Dotyczy postępowania o udzielenie zamówienia publicznego prowadzonego w trybie przetargu nieograniczonego o szacunkowej wartości powyżej progu. Na wykonanie roboty budowlanej dla nw. zadania: „Rozbudowa, przebudowa i modernizacja budynku szpitala przy ul. Barskiej 16/20 w Warszawie”. Znak sprawy – PN 95/2023.

W związku z powyższym, Zamawiający udziela następujących wyjaśnień:

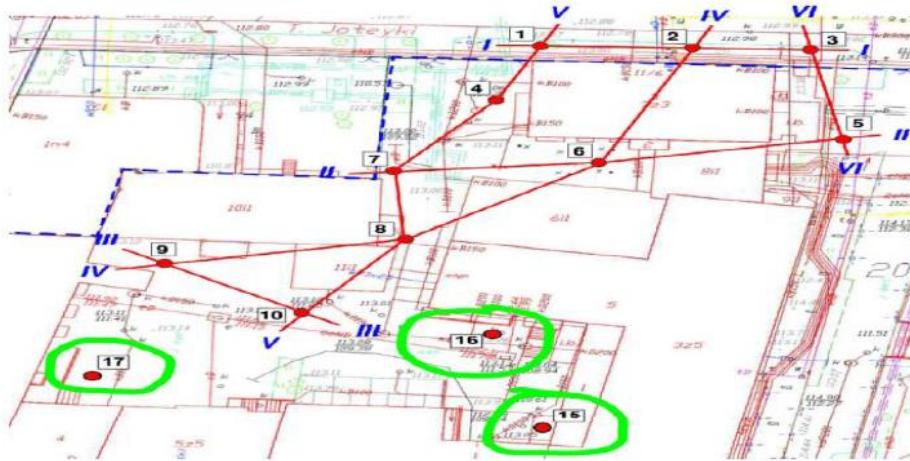
W związku z załączonymi opracowaniami Wytyczne projektowo-realizacyjne hydroizolacji kondygnacji podziemnej w technologii betonu wodoszczelnego (tzw. białej wanny) z zastosowaniem systemu uszczelnień PENTAFLEX (lub innego producenta systemowych rozwiązań o równoważnych parametrach) prosimy o informację, czy wytyczne w nich zawarte są już uwzględnione w projekcie wykonawczym.

Wytyczne "białej wanny" zostały uwzględnione w projekcie konstrukcyjnym. Wykonanie części podziemnej budynku musi być poprzedzone dostarczeniem szczegółowych dokumentacji technologicznych, takich jak: opracowanie mieszanki betonowej, podziałem sekcji roboczych, doborze i montażu taśm uszczelniających oraz zabezpieczeniu przejść technologicznych oraz połączeniu ze ścianami szczelinowymi, odpowiednim układaniem i pielęgnacji mieszanki betonowej.

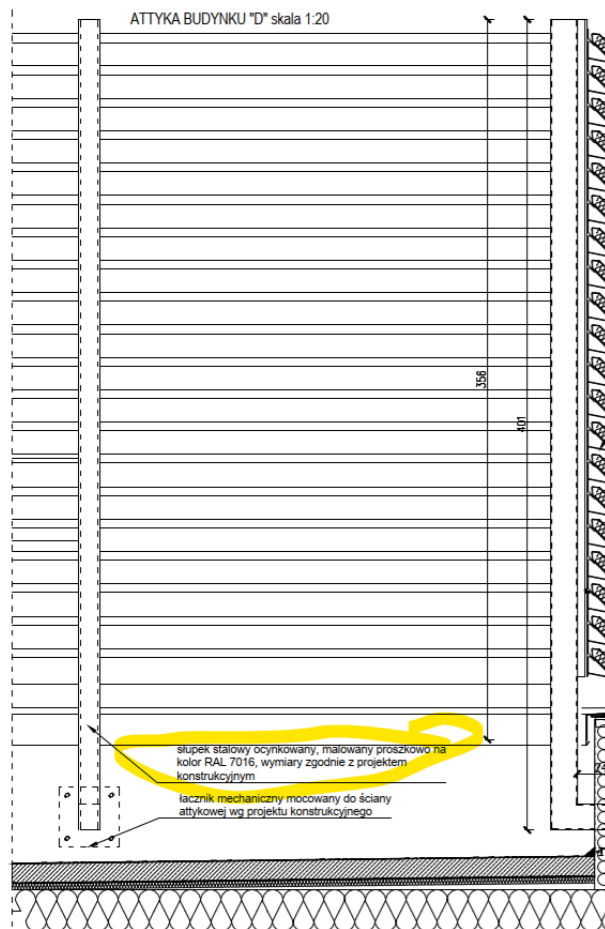
Budynek A. W specyfikacji technicznej widnieje zapis "Wszelkie nowe otworowanie ścian nośnych szersze niż 160mm wymagają wykonania nadproża". Prosimy o informację, czy jest dopuszczalne wykonywanie szerszych otworów bez wykonywania nadproża? Jeśli tak, to do jakiej wielkości? Proszę podać wysokość i szerokość.

Wykonanie szerszych otworów należy każdorazowo konsultować z Nadzorem Autorskim w trakcie budowy po odsłonięciu konstrukcji nośnej (usunięciu warstw wykończeniowych). W cegle ceramicznej pełnej można dopuścić otwory fi 250 mm, o ile odległość od kolejnego otworu wynosi co najmniej 250 mm.

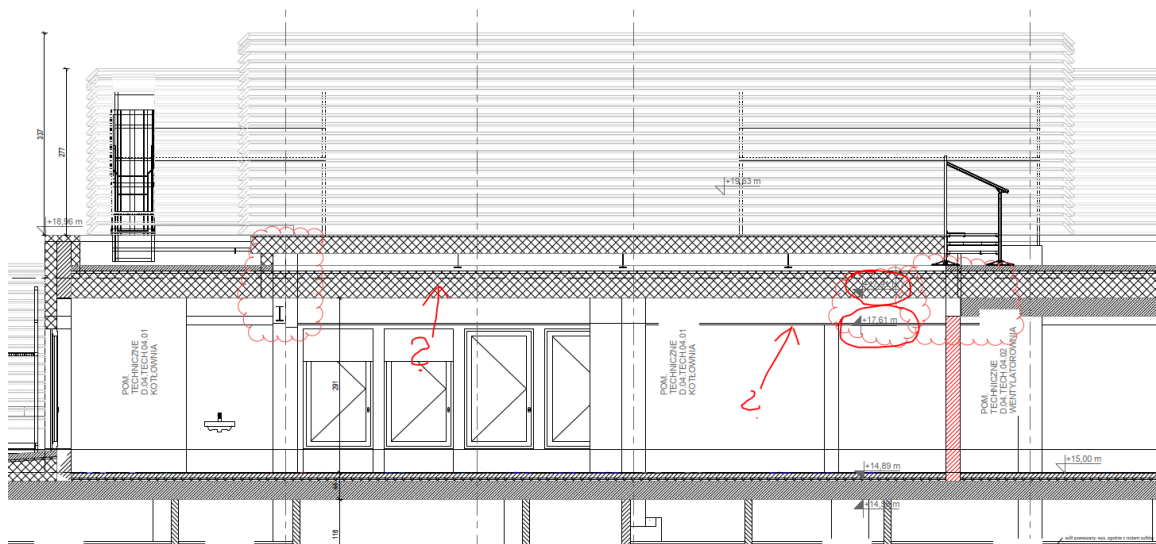
Zgodnie z opisem konstrukcji budynku „A” ściany murowane na piętrach powyżej poziomu B1 będą wykonywane w miejscach wykonania „wymian”. Poniżej wycinek z piętra +1, gdzie ściany murowane pojawiają się w miejscu, gdzie „wymiany” nie występują. Podobna sytuacja występuje również w innych miejscach. W związku z powyższym prosimy o aktualizację rysunków konstrukcyjnych, z uwzględnieniem niezbędnych wymianów w miejscu występowania ścian murowanych.

Zamawiający udostępnia rewizję PW TOM I CZ.I.D.4. KONSTR. Nie ma rys. 20015. Konstrukcja stalowa stropu nad kotłownią jest pokazana na rys. 244-IP-DD-A4-DR-K-20017.

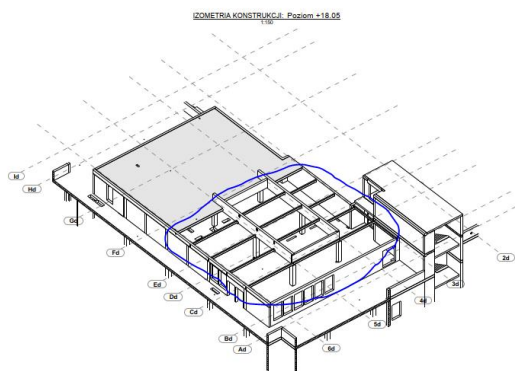
Dot. bud D: Prosimy o uzupełnienie dokumentacji o wytyczne i zestawienie stali konstrukcyjnej zadaszania nad kotłownią:

Zamawiający udostępnia rewizję PW TOM I CZ.I.D.4. KONSTR. Konstrukcja stalowa stropu nad kotłownią jest pokazana na rys. 244-IP-DD-A4-DR-K-20017.

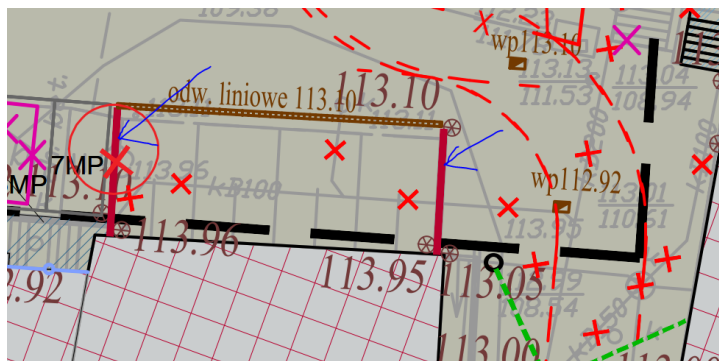
Prosimy o potwierdzenie, że zaznaczone strzałkami elementy nawierzchni to mury oporowe pochylni magazynu apteki. Prosimy o przekazanie rysunków konstrukcyjnych i detali dotyczących tego rozwiązania.

Zamawiający potwierdza, że są to mury oporowe. Mury oporowe wykonać wg wytycznych pkt. 4.3 opisu TOM I.P-PZT\CZ.I.P.4_KONSTR

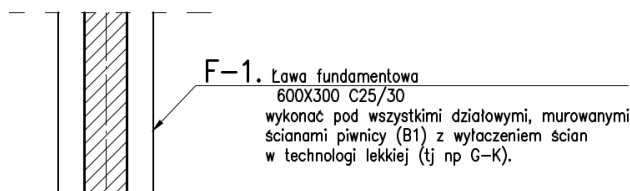
Prosimy o informację jakie wymiary mają mieć ławy fundamentowe w budynku A. Według rysunku: 244-IP-AA-B1 DR-K-02041 podane są dwa wymiary 400x300 oraz 600x300:

Ławy wykonać o wymiarach 400x300 wg rys. 244-IP-AA-B1 DR-K-02041.
